改善箇所説明図

不具合発生箇所
油圧機器（チェックバルブ）

ダブルパイロットチェックバルブ詳細図

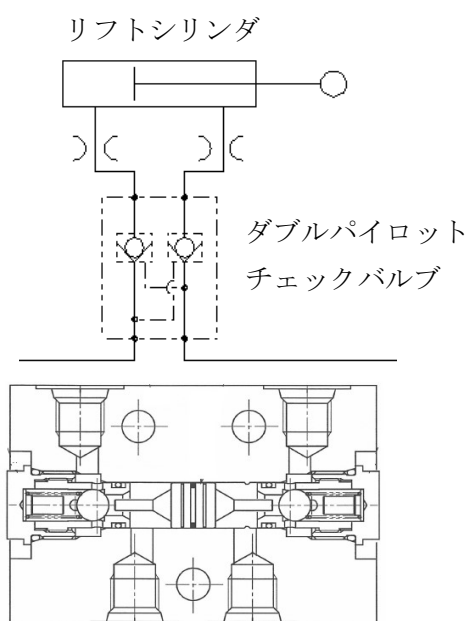
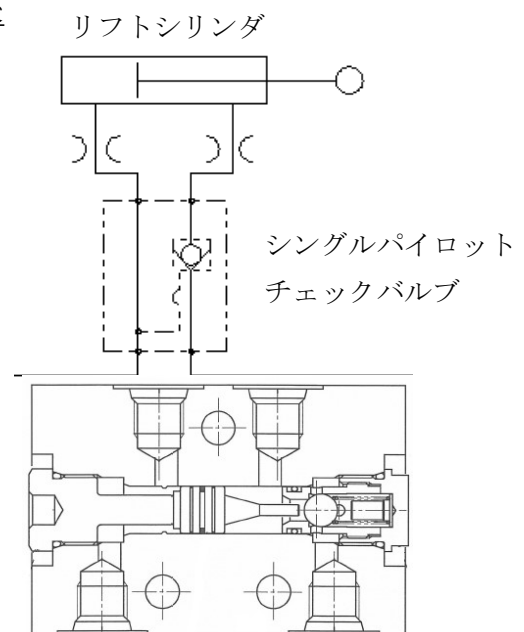
掃車の作業装置の油圧回路において、チェックバルブの選定が不十分なため、作業用エンジン等からの熱により、配管内の圧力が上昇することがある。そのため、圧力により作業装置のチェックバルブが開かず、作業装置停止後、清掃装置（左右ブラシ及びフード）が格納できないことから、他の交通を妨げるおそれがある。

改善前

改善後

全車両、作業装置のチェックバルブを対策品に交換する。

シングルパイロットチェックバルブ詳細図
